VDI 3805, Korrekturen und Ergänzungen zu Blatt 20 Speicher und Durchlauferhitzer (2017-02)

Die nachfolgenden Korrekturen und Ergänzungen gelten jeweils im Zusammenhang mit dem aufgeführten Richtlinienblatt. Sie verlieren automatisch ihre Gültigkeit, wenn das Richtlinienblatt durch einen neuen Weißdruck ersetzt wird.

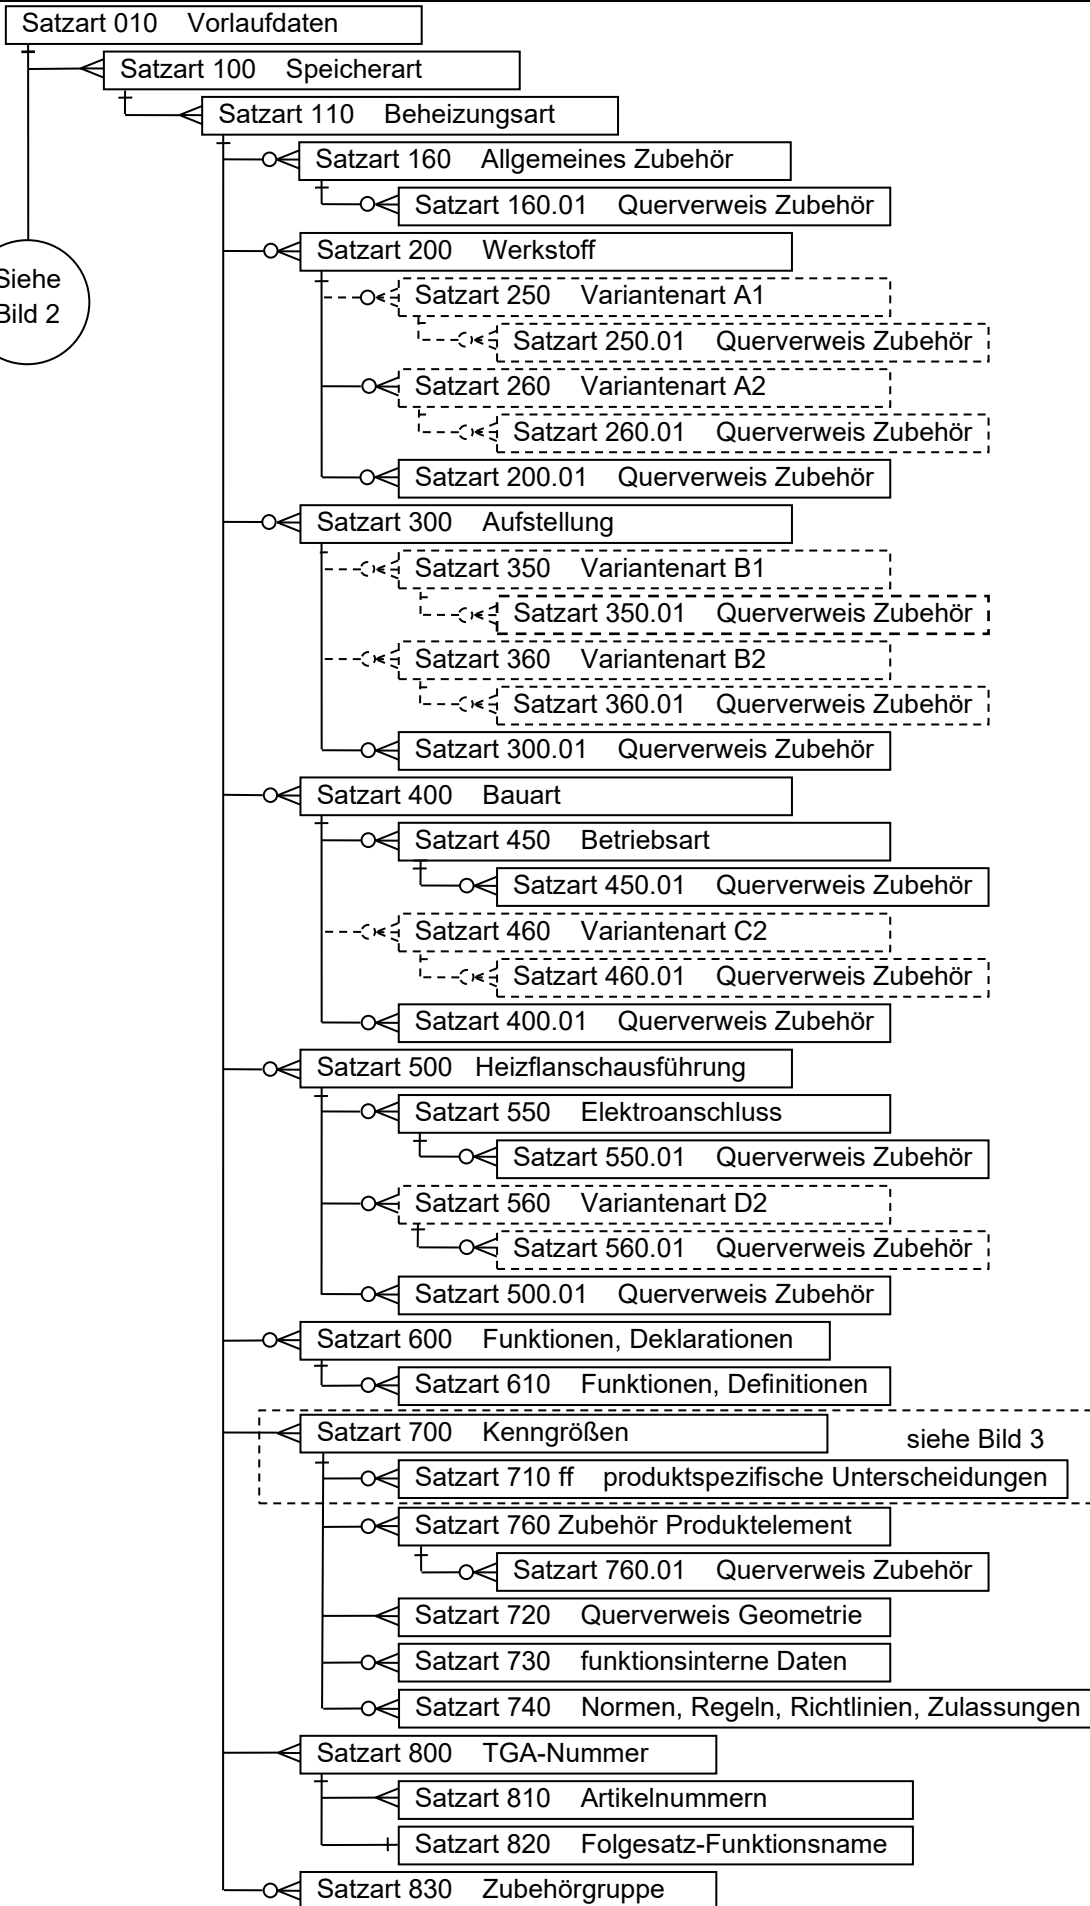
Korrektur Nr.	20-0003
Beginn der Gültigkeit	01.01.2019
Ende der Gültigkeit	-
Art der Korrektur	Erweiterung
Ort der Korrektur	Seite 5, Abschnitt 3 Produktstruktur, hinter Bild 2
Kommentar	Im Weißdruck von 02/2017 wurde das Bild 3 „Beziehung der technischen Daten“ vergessen. Bild 3 wurde in diesem Zuge auch um Satzart 710.15 „Wärmedämmung Speicher“ erweitert (siehe Korrektur 20-0004 und Korrektur 20-0006)
Zu entfernen:	nichts
Einzufügen:	<p>Bild 3: Beziehung der technischen Daten</p>

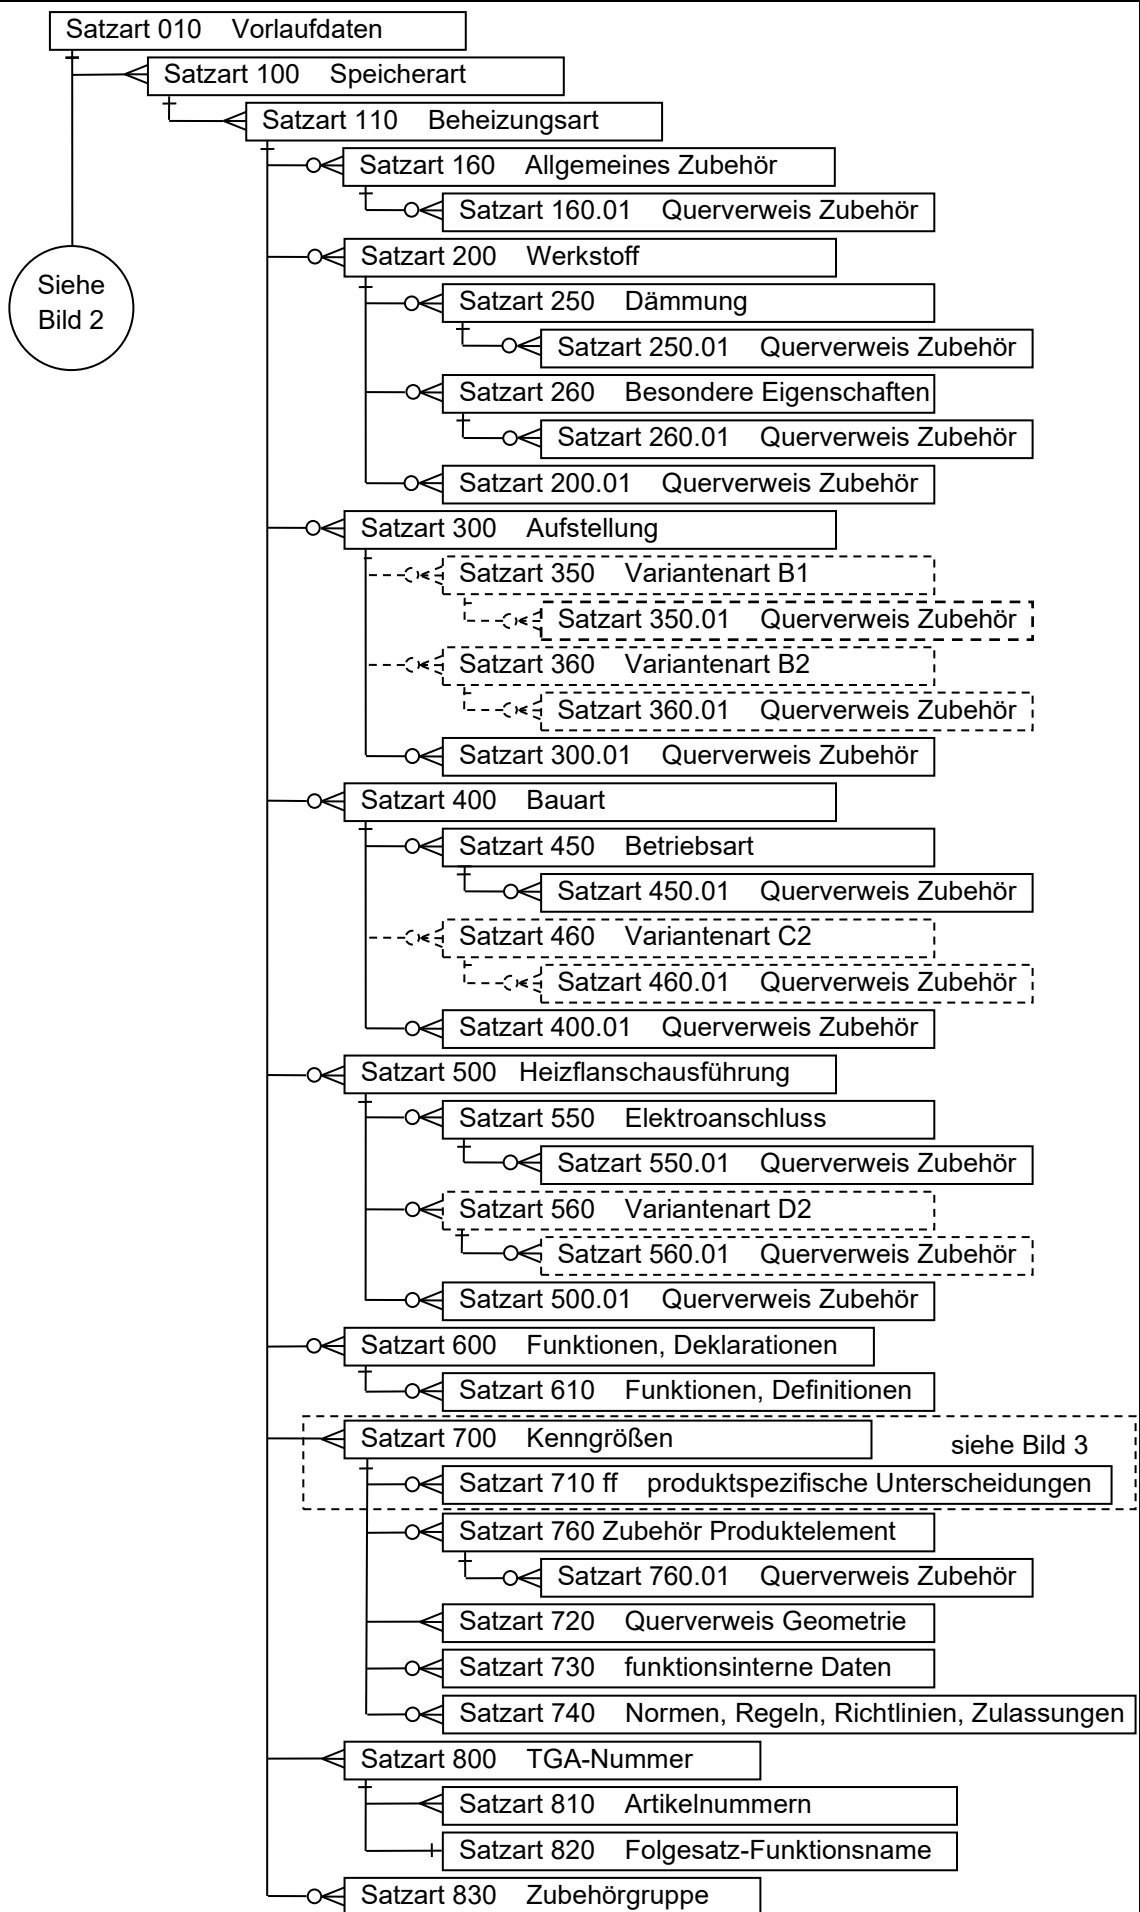
Korrektur Nr.	20-0011
Beginn der Gültigkeit	01.01.2019
Ende der Gültigkeit	
Art der Korrektur	Erweiterung
Ort der Korrektur	Seite 5, Abschnitt 3 Produktstruktur, Bild 1. Struktur des Produktdatenmodells Speicher und Durchlauferhitzer
Kommentar	Aufgrund der Korrekturen 20-0007 und 20-0008 musste auch das Bild 1 angepasst werden
